**OGGETTO:** D. Lgs. 190/2024, art. 9 – Procedimento relativo all'autorizzazione unica di impianti di produzione di energia da fonti rinnovabili – Impianti fotovoltaici.  
Istanza di Realizzazione di Impianto fotovoltaico avente potenza nominale di 13,39 MWp e potenza in immissione pari a 10,880 MW e delle relative opere di connessione,  
Comune di localizzazione impianto: Candiana (PD).  
Comuni interessati dalle opere di connessione: Candiana (PD), Agna (PD) e Cona (VE).  
Richiedente: OPR SUN 16 S.R.L. con sede in Via Ceresio, 7 – 20154 MILANO – P.I. 12693220969.  
Codici di rintracciabilità del preventivo di connessione emesso da e-distribuzione: 345854296.  
Codice di rintracciabilità TERNA delle opere sottese al preventivo e-distribuzione: 202203920.

**OGGETTO:** OPSUN16 S.R.L. – IMPIANTO FOTOVOLTAICO DI 13 MW SITO NEL COMUNE DI CANDIANA (PD) E RELATIVE OPERE CONNESSE, VIA DELL'ARTIGIANATO - COMUNI DI LOCALIZZAZIONE: CANDIANA (PD) E AGNA (PD). PROCEDURA DI VERIFICA DI ASSOGGETTABILITÀ (ART. 19 DEL D.LGS. N. 152/2006 E SS.MM.II., L.R. N. 4/2016 E SS.MM.II., D.G.R. N. 568/2018).  
 COMUNICAZIONE DI AVVENUTA PUBBLICAZIONE AI SENSI DEL COMMA 3 DELL'ART. 19 DEL D.LGS. N. 152/06 E

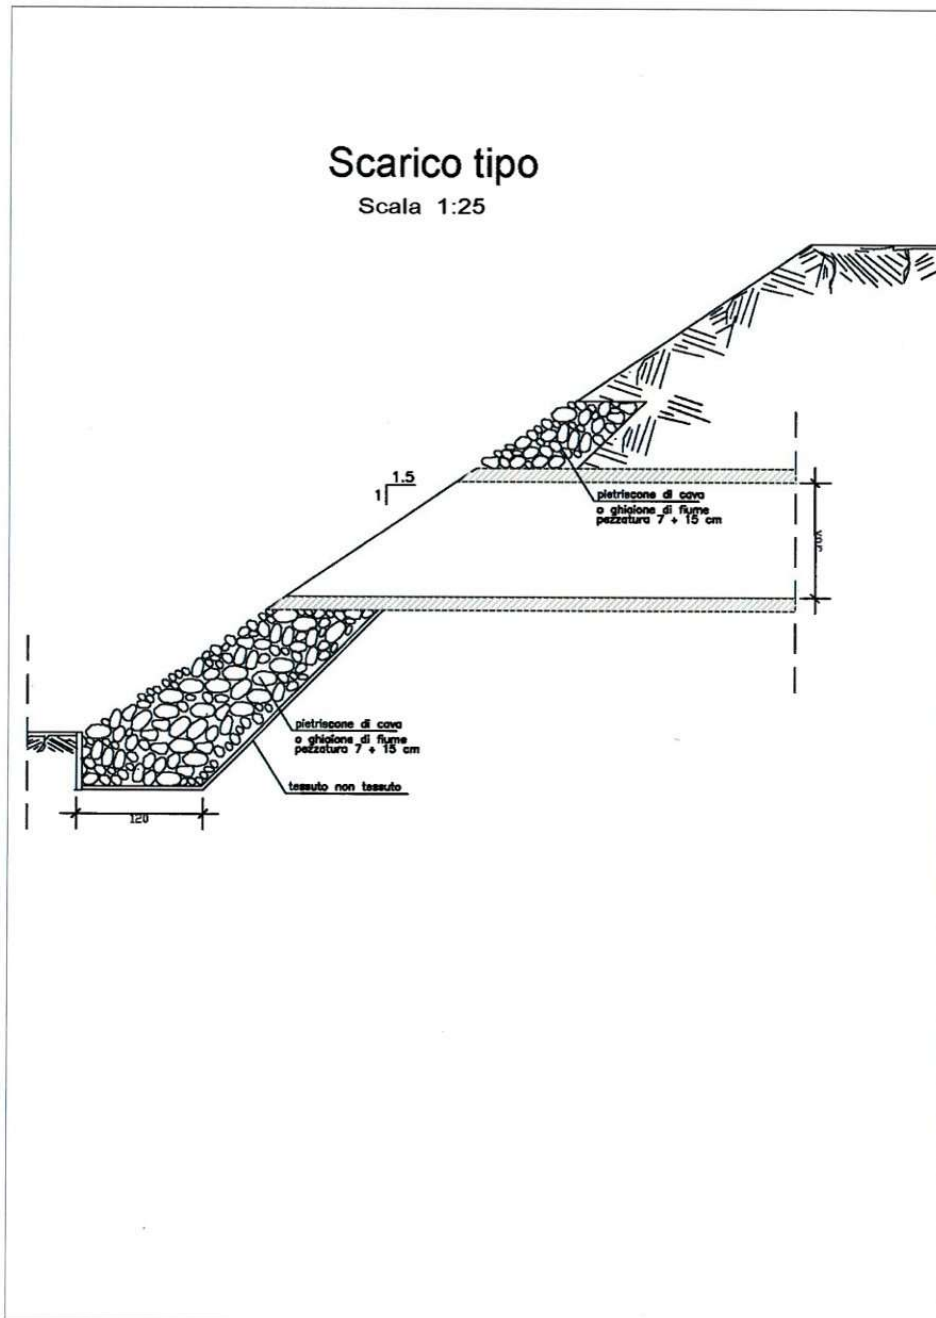
L'area oggetto dell'intervento si trova in comune di Candiana (PD) all'interno del bacino di bonifica Rebosola, come da immagine sottostante.
